REPUBLIKA HRVATSKA
DUBROVAČKO-NERETVANSKA ŽUPANIJA
GRAD DUBROVNIK

IZVJEŠĆE O JAVNOJ RASPRAVI
o Prijedlogu Izmjena i dopuna Prostornog plana uređenja Grada Dubrovnika

Odluka o izradi Izmjena i dopuna Urbanističkog plana uređenja „Gruški akvatorij“ te s tim u vezi Izmjena i dopuna Prostornog plana uređenja Grada Dubrovnika i Izmjena i dopuna Generalnog urbanističkog plana Grada Dubrovnika usvojena je na 13. sjednici Gradskog vijeća Grada Dubrovnika koja je održana 20. srpnja 2022. godine. Navedena odluka objavljena je 21. srpnja 2022. godine u „Službenom glasniku Grada Dubrovnika“ broj 10/22.

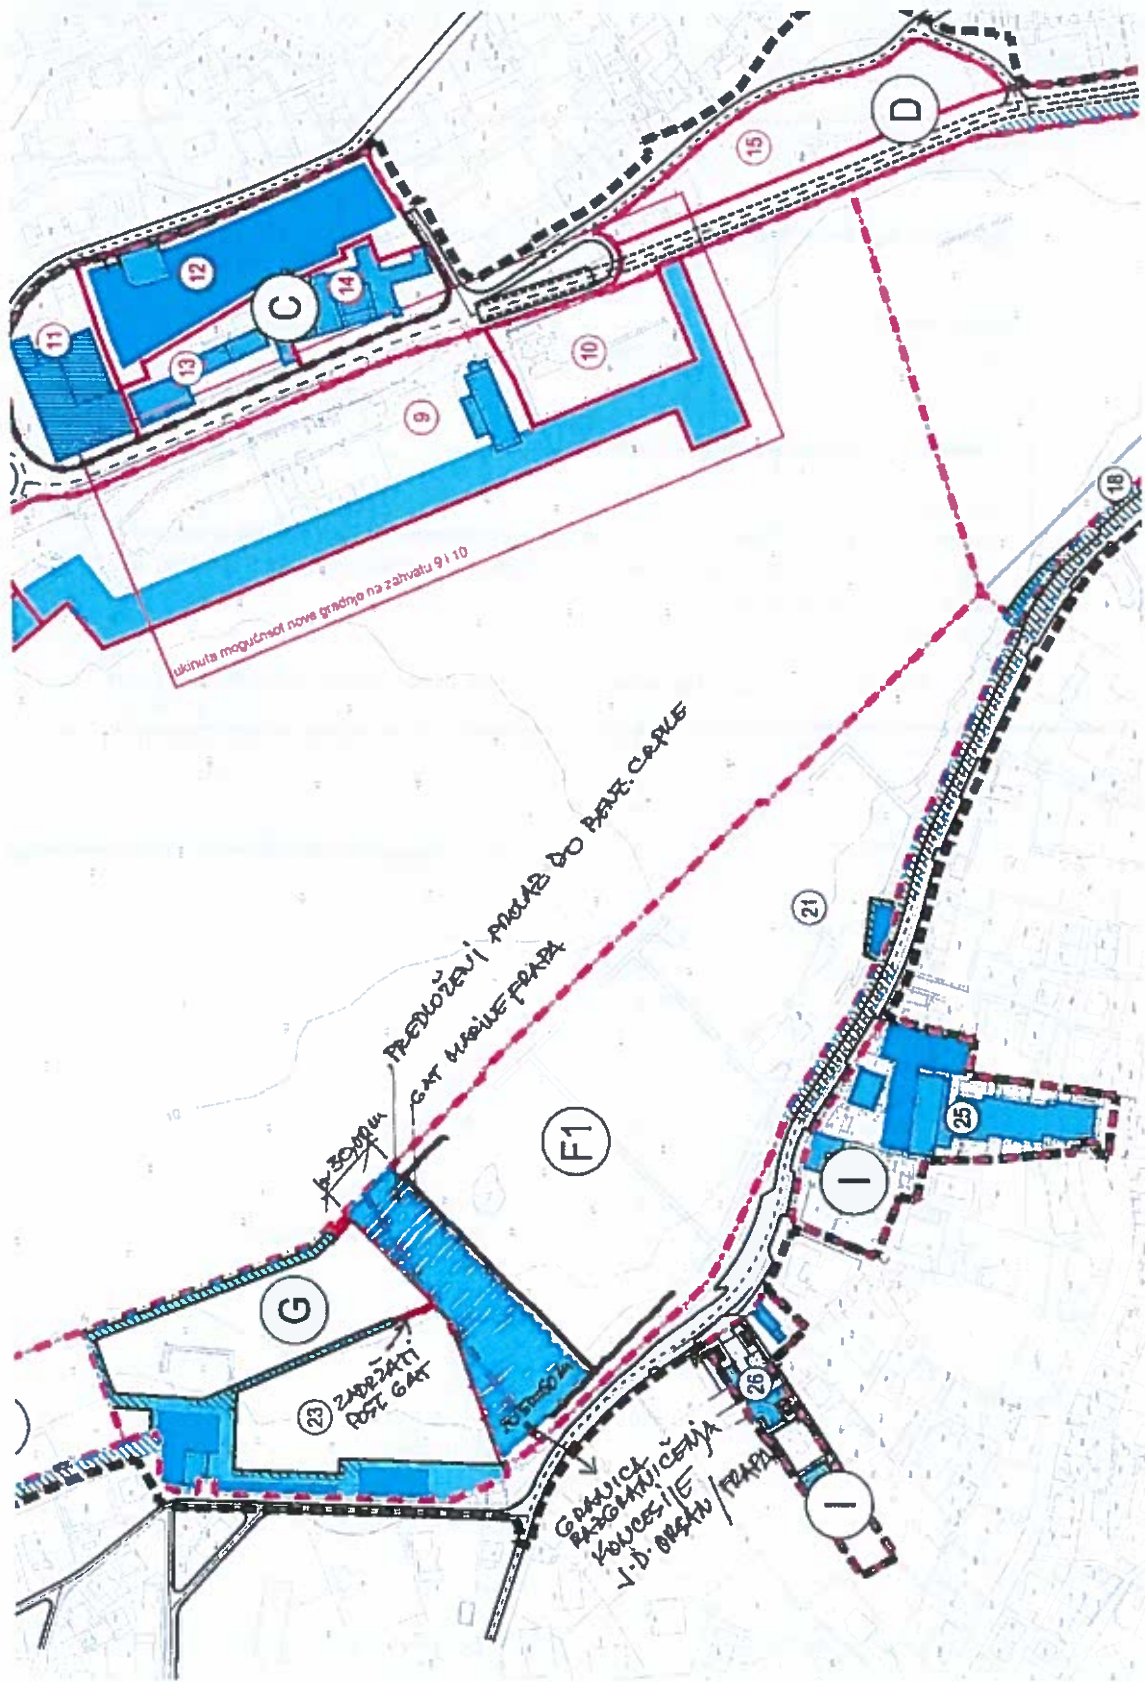
1. Obvezno planirati zaštitni gat sa sjeverne strane paralelno s postojećim čvrstim gatom kako bi se zaokružio akvatorij lučice Orsan kao konačno rješenje (dostavit ćemo Vam grafički prikaz kao prijedlog nakon snimke postojećeg stanja lučice i novoizgrađenih plutajućih gatova).

3. Planirati (djelomično i potvrditi iz ex UPU-a) da se na postojećim prizemnim zgradama sa zapadne strane može izvršiti dogradnja i nadogradnja (P+1) sa sveukupnom visinom 8,00 m do vijenca. To je potrebno radi planiranog friza (1-1,2 m) na ravnim krovovima. Ustvari to se odnosi na dvije prizemne zgrade s bočnih strana novoizgrađenog hangara (jedna u nizu sa sjeverne strane hangara, a druga odvojena s južne strane hangara).

4. Na postojećem prizemnom objektu restorana, sanitarnog čvora i klupskih prostorija obvezno zadržati mogućnost nadogradnje glorijeta s visinom 8,00 m do vijenca i do 70 % tlocrtne površine sadašnje terase.

Ove dopune su nužne za normalno funkcioniranje JK Orsan. Grafičke prijedloge navedenih izmjena i dopuna bi dostavili naknadno, odnosno u tijeku rada na Prijedlogu izmjena i dopuna UPU-a usuglašeni s izrađivačem UPU-a.

POPREČNI PRESJECI CESTA mjerilo 1:100

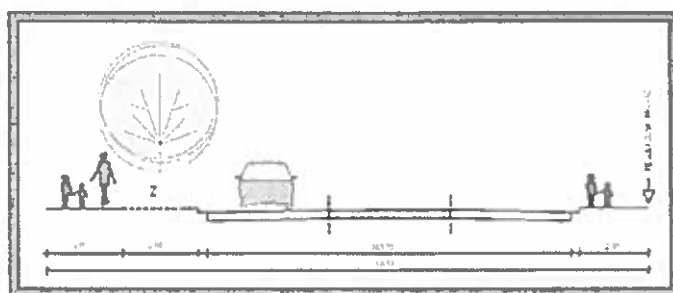
1. U prijedlogu Izmjena i dopuna Urbanističkog plana uređenja „Gruški akvatorij“ glavna gradska prometnica, u naravi ulica Obala pape Ivana Pavla II, proširena je u ukupni profil od 16,5m (tri kolne trake, jednostrani pješački nogostup/biciklistička staza i

drvojed) što nije u skladu sa dostavljenim zahtjevom i izradenim elaboratom, gdje se predlaže zadržavanje predmetne glavne gradske prometnice u postojećoj trasi ucrtanoj u Generalnom urbanističkom planu Grada Dubrovnika iz 2014. godine. Navedeno se može vidjeti na prilogu 1. koji prikazuje poprečni presjek glavne gradske prometnice, u prilogu ovog zahtjeva.

Prilog 02.

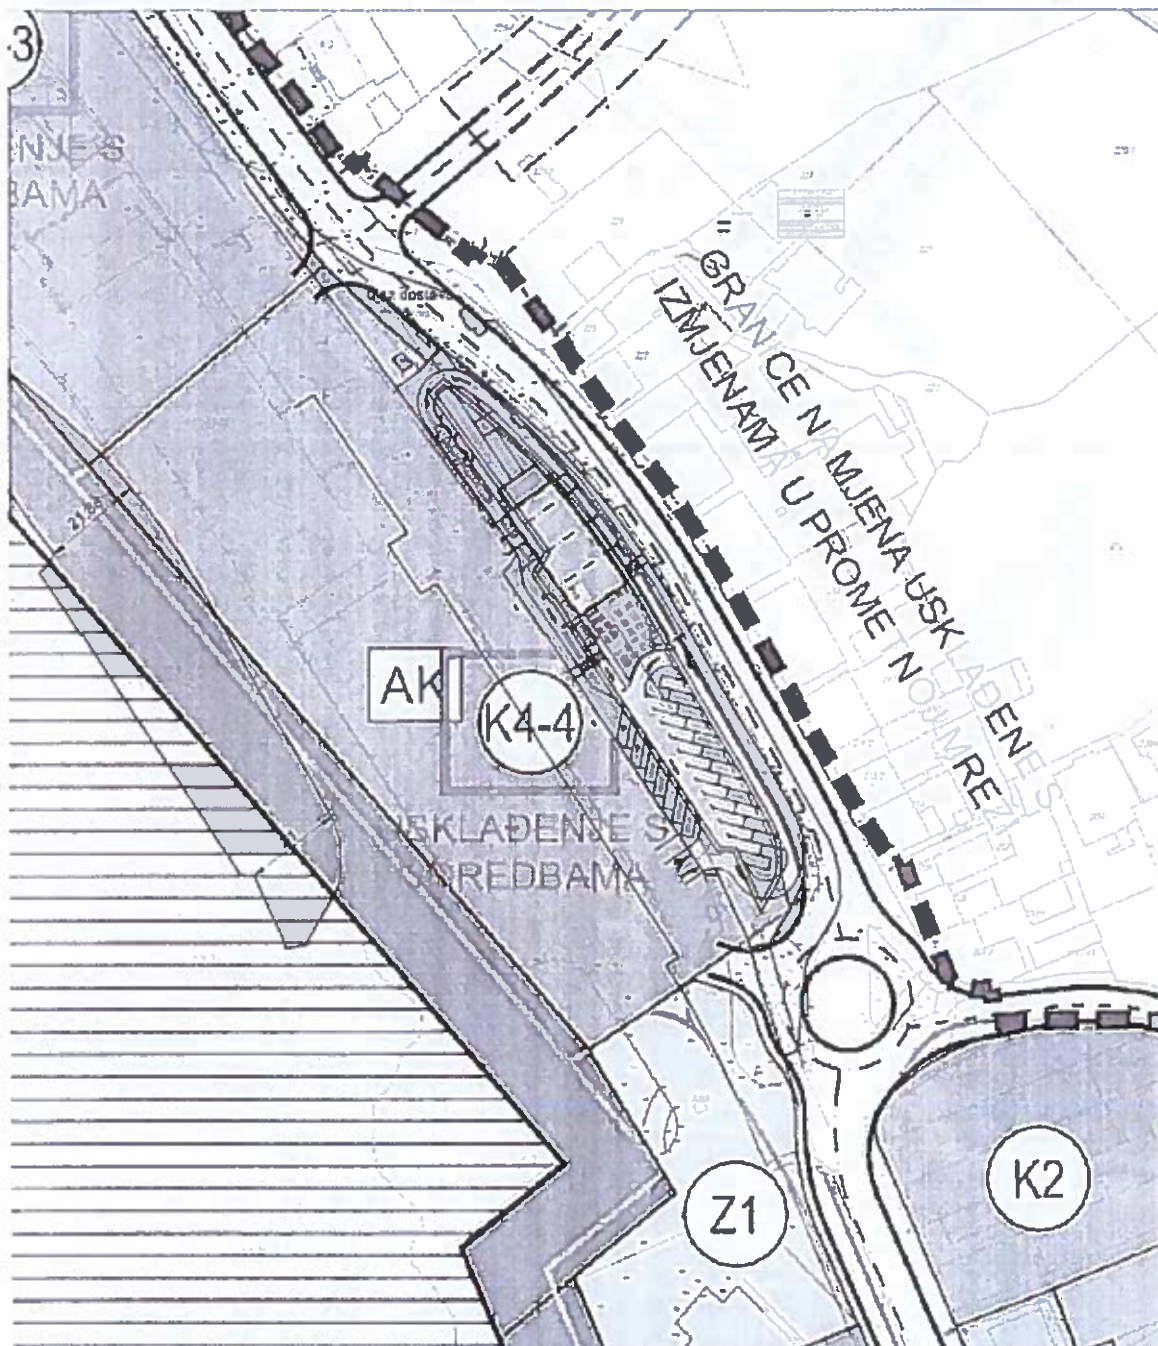
2. U Prijedlogu Izmjena i dopuna Urbanističkog plana uređenja „Gruški akvatorij“ zona u kojoj se nalazi Frendy d.o.o. prenamijenjena je u zonu namjene K4-4 (autobusni kolodvor), čime je čestica na kojoj se nalazi tvrtka pripojena namjeni i čestici autobusnog kolodvora. Smatramo kako prenamjena treba ići u namjenu K1 (poslovna-pretežito uslužna) i K2 (poslovna-pretežito trgovačka).
3. Zaključno, napravljen je preklap projektnog rješenja budućih sadržaja izradenog od tvrtke Gabriel projektiranje d.o.o. unutar zone gdje se nalazi tvrtka Frendy d.o.o., te Prijedloga Izmjena i dopuna UPU-a „Gruški akvatorij“, gdje je ustanovljeno kako trup ceste zauzima dio građevne čestice i to ukupno oko 800m² čime se u potpunosti onemogućuje realizacija predviđenog projekta na području zone Frendy d.o.o.. Navedeno se može vidjeti na prilogima 02. i 03. u prilogu ovog zahtjeva

Prilog 1: Podvodni arheološki lokaliteti u obuhvatu UPU „Gruški akvatorij“

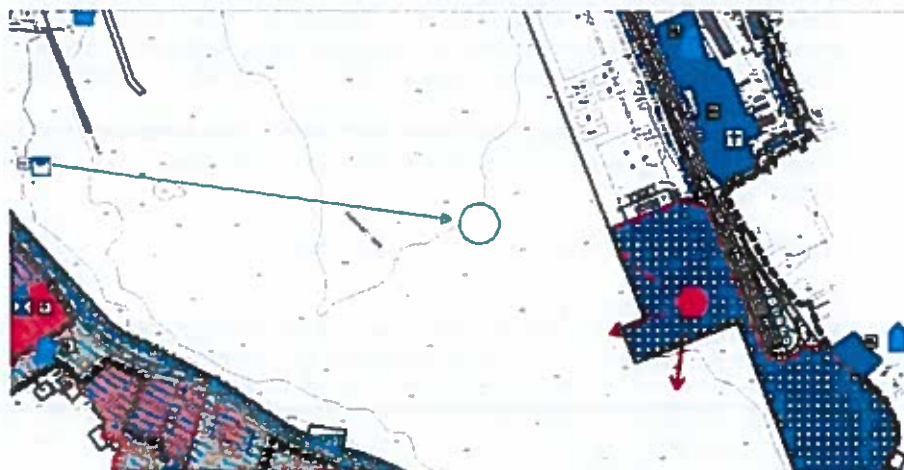
Grafički prikazi s oznakama točnih lokacija dvaju podvodnih arheoloških lokaliteta

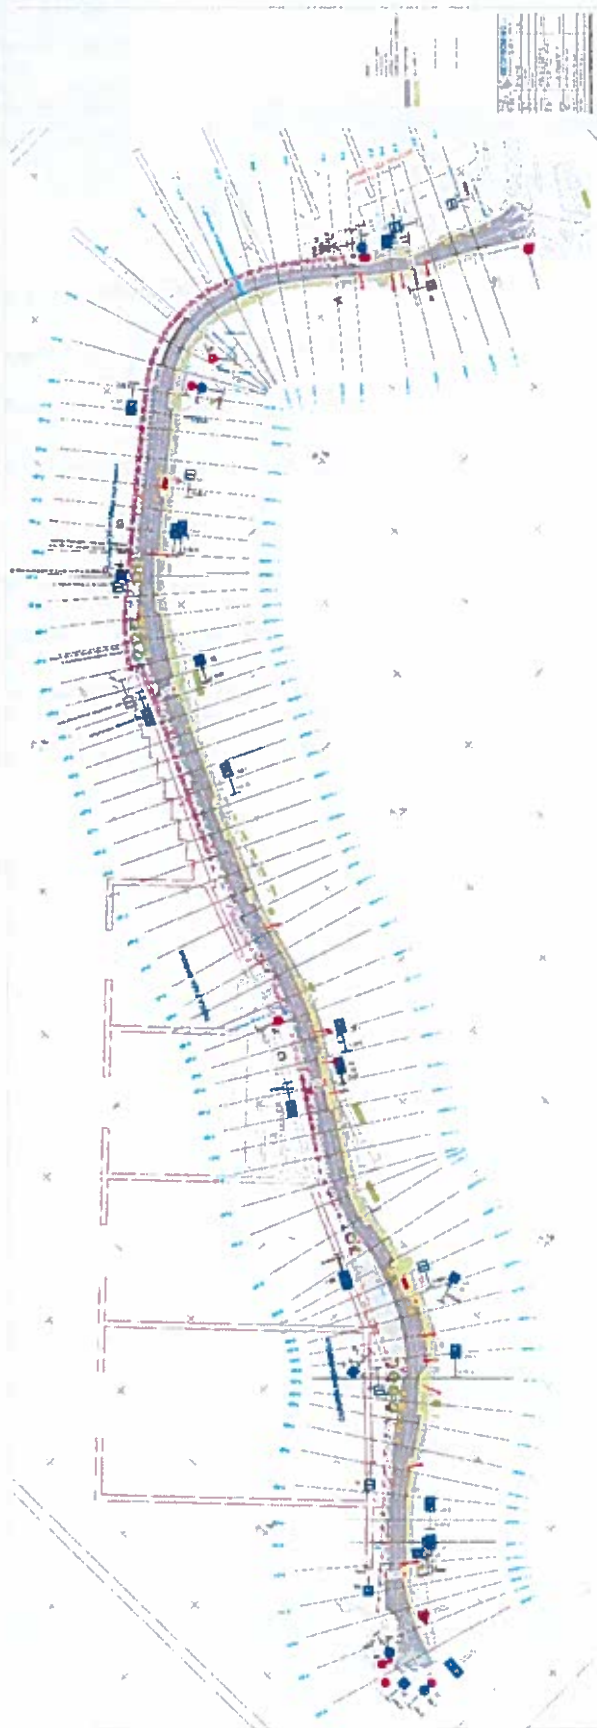
- U prilogu dostavljamo nacrt prometne situacije buduće Lapadske obale s označenim zatečenim ulazima za vozila. Predlaže se terenski obilazak u odnosu na izvedeno stanje.

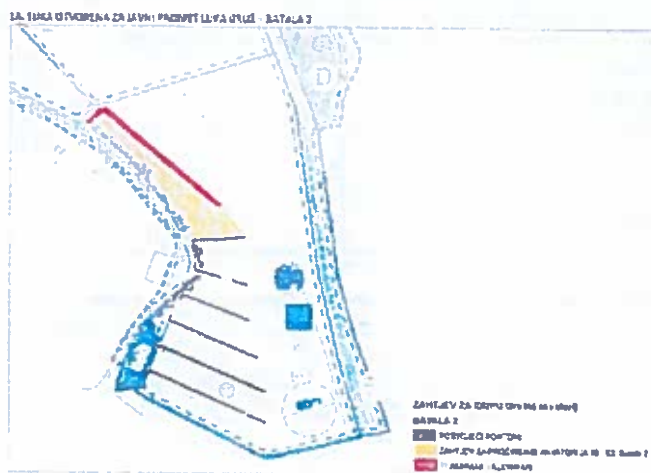
Na temelju uvida prilikom javne rasprave o Prijedlogu Izmjena i dopuna Urbanističkog plana uređenja "Gruški akvatorij", te s tim u vezi Prijedlozima Izmjena i dopuna Prostornog plana uređenja Grada Dubrovnika i Izmjena i dopuna Generalnog urbanističkog plana Grada Dubrovnika u roku dostavljam o prijedlog uređenja komunalne lučice Batala na predjelu ispred Ville Elize do granice plovnog puta i od već postojećeg valobrana komunalne lučice Batala do granice sa lukom nautičkog turizma radi omogućavanja smještaja plutajućih pontona i valobrana za komunalne vezove građana grada Dubrovnika, a ujedno bi se i koristili za ukrcaj i iskrcaj putnika u nautičkom turizmu.

Građani grada Dubrovnika godinama dostavljaju zahtjeve za komunalne vezove na čije se rješenje čeka desetljećima. Također, ukrcaj i iskrcaj putnika, gostiju korisnika jednodnevnih izleta brodovima stvara ogromne gužve na područje place Gruž, koji je ujedno i zapadni ulaz u grad. Ovim putem
